DECRETO N. ⁵³ DEL 29 GIU. 2022

OGGETTO: Chiron Energy Real Estate S.r.l. – Impianto di produzione di energia elettrica da fonte fotovoltaica costituito da n. 2 lotti “Pala 1” e “Pala 2”, via delle Industrie snc, San Martino di Venezze (RO) – Comune di localizzazione: San Martino di Venezze (RO), Rovigo. – Procedura per il rilascio PAUR (art. 27-bis del D.Lgs. n. 152/2006 e ss.mm.ii., art. 11 della L.R. n. 4/2016 e ss.mm.ii., D.G.R. n. 568/2018).
Adozione del provvedimento favorevole di VIA.

Il presente provvedimento dà atto dell’adozione del provvedimento favorevole di VIA dell’istanza relativa alla realizzazione di un impianto di produzione di energia elettrica da fonte fotovoltaica, presentata dalla società Chiron Energy Real Estate S.r.l. ai sensi del D.Lgs. n. 152/06 e ss.mm.ii., della L.R. n. 4/2016 e della D.G.R. n. 568/2018.

STATO VIGENTE
 Scala 1:5000

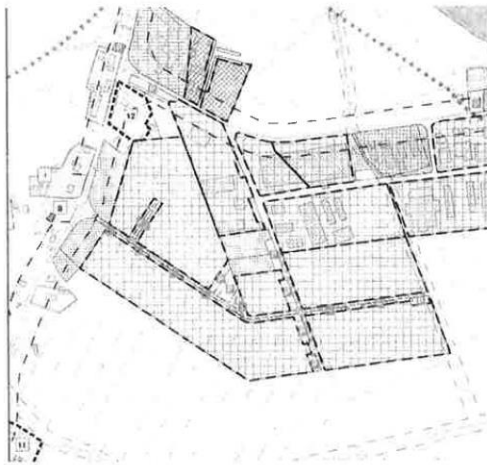
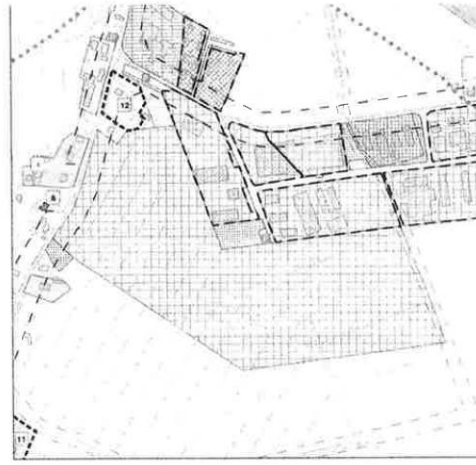
La variante è relativa, in particolare, all'accorpamento di 4 ambiti di proprietà (D23-D25-D28-D29) in una sola zona territoriale omogenea ZTO "D2" al fine di consentire una pianificazione omogenea e integrata dell'Area – anche per stralci – e di potere redigere eventualmente un unico Piano Urbanistico Attuativo (P.U.A.) una volta dismesso l'impianto. L'Allegato A, della Variante parziale puntuale n. 8 al Piano degli Interventi, mostra lo stato comparativo, riportato di seguito.

Il limite orientale del campo fotovoltaico è interessato dalla fascia di rispetto pari a 4 metri derivata dallo scolo consortile Penisola.
